貴州大學 勘察設計研究院

工作联系单

贵州大学一站式学生社区活动中心建设项目

墙体布置图部分

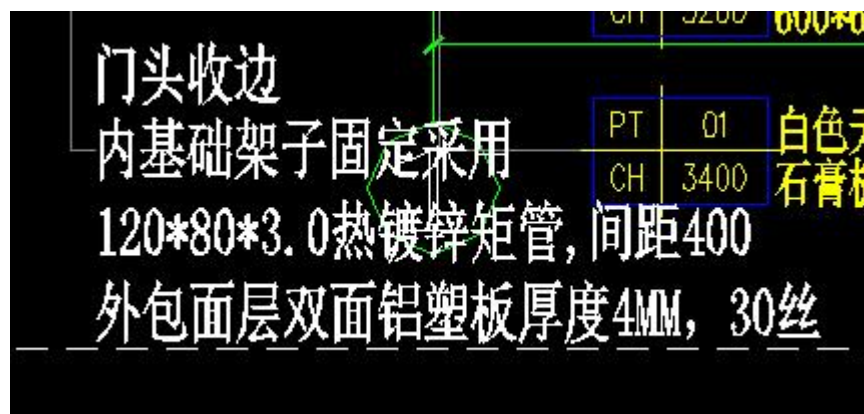
1、该部分新增木工板隔断高 1600,具体位置是在房间那个位置,需明确。

回复:新增木工板隔断高 1600 取消。
